Varsel om oppstart av privat detaljregulering for Birkelundstunet, Seim gbr- 172/14 Lindås kommune.

NVE sitt innspel - Varsel om oppstart - Detaljregulering Birkelundstunet - Seim - GBnr 172/14 mfl - Lindås kommune

Uttale til oppstart av reguleringsplan for Birkelundstunet, gnr. 172 bnr. 14 Seim, Lindås kommune

Uttalelse til varsel om oppstart av arbeid med reguleringsplan for Birkelandstunet på Seim i Lindås kommune

Kartskisse Birkelundstunet

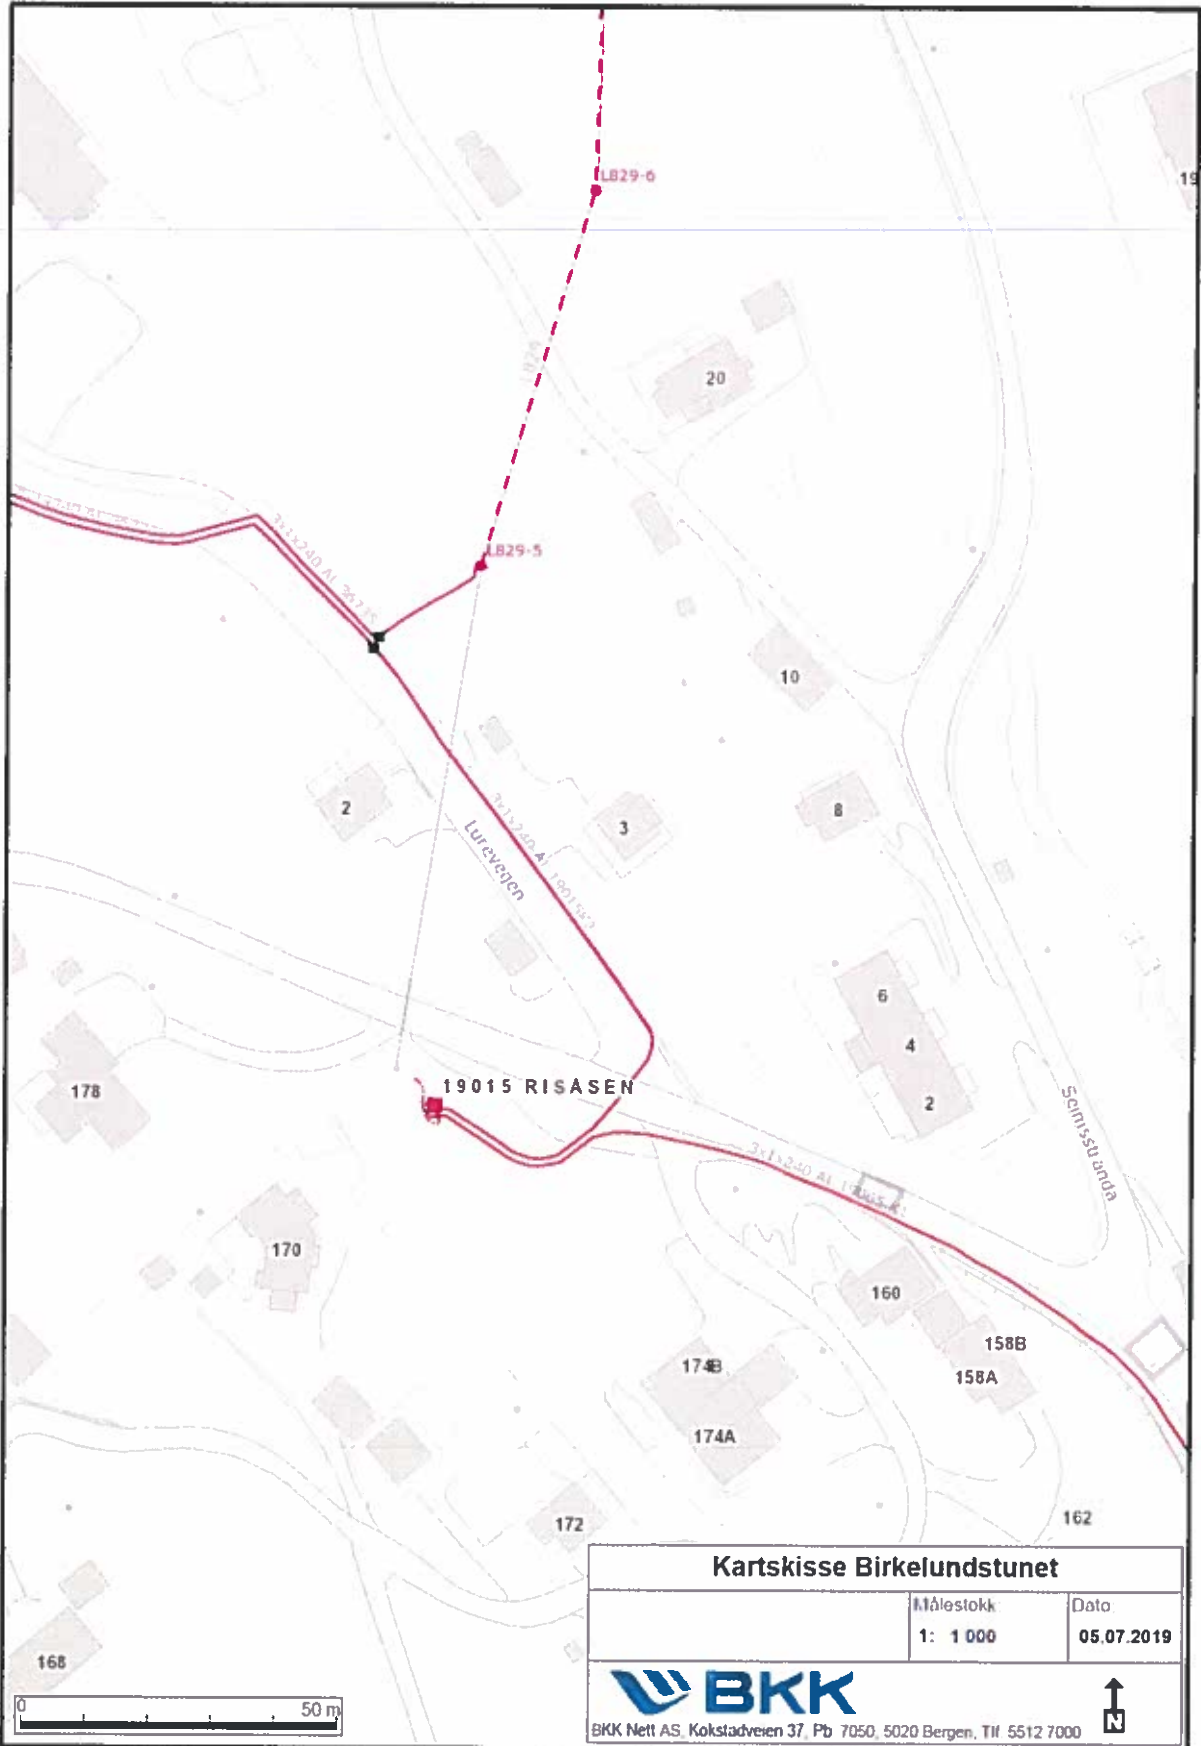
Vi har elektriske anlegg i det aktuelle planområdet som vist på vedlagte kart. Kartet kan brukes under følgende forutsetninger:

Det må tas hensyn til høyspenningsluftledninger som ligger innenfor planområdet. Ledningene har et byggeforbudsbelte på totalt 16 meter, 8 meter målt horisontalt ut til hver side fra senter. Vi ber om at traseen med byggeforbudsbeltet registreres i planen som arealformål trasé for nærmere angitt teknisk infrastruktur, jfr. Plan- og bygningsloven § 12-5 nr 2 eller som en hensynssone (faresone).

Høyspenningskablene som ligger innenfor planområdet, må tas hensyn til. Det viktigste er at det ikke planlegges bebyggelse over eller nært ved kabelgrøften slik at kabelanlegget kan utsettes for fare og fremtidig tilkomst til kabelanlegget hindres.

Det må bestilles kabelpåvisning for å få en nøyaktig kartfesting av kabelens plassering i terrenget.
